dis8644

File: bongazo\_proyectoexamen.kicad\_sch

Title: **bongazo\_examen**

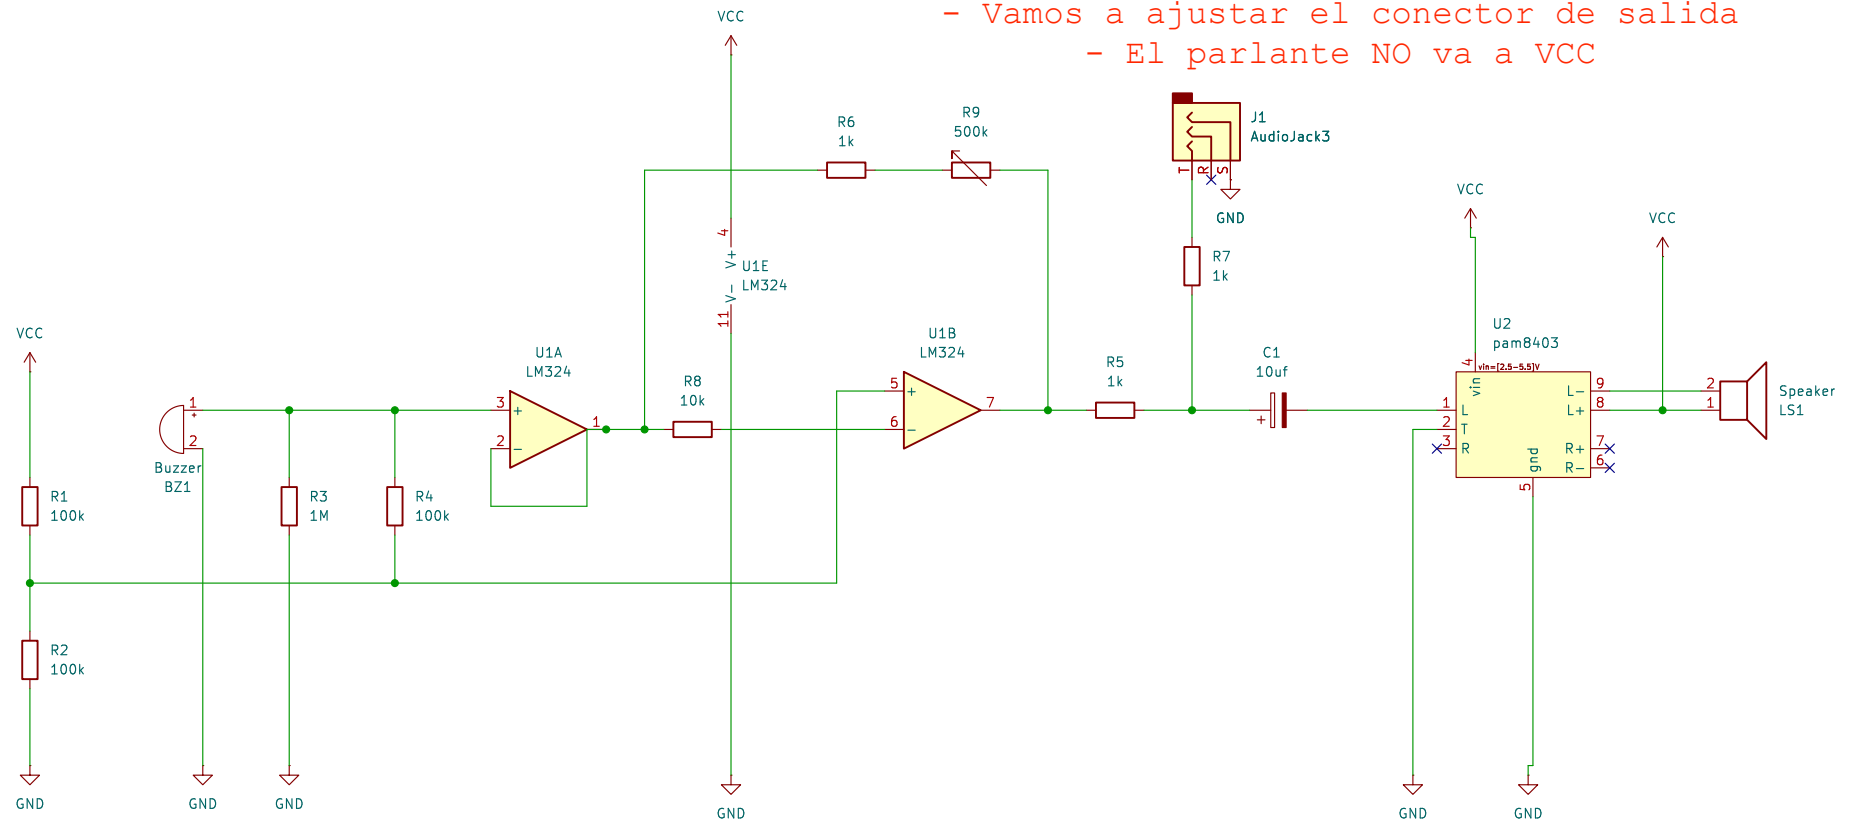
- Se sugiere cambiar valor "Buzzer" por "Piezo"
- U1B está mal configurado como amplificador inversor
  - No tiene jack de alimentación
  - Falta un condensador de 1u entre R3 y R4
  - No dice de cuanto es VCC
- Vamos a ajustar el conector de salida
  - El parlante NO va a VCC
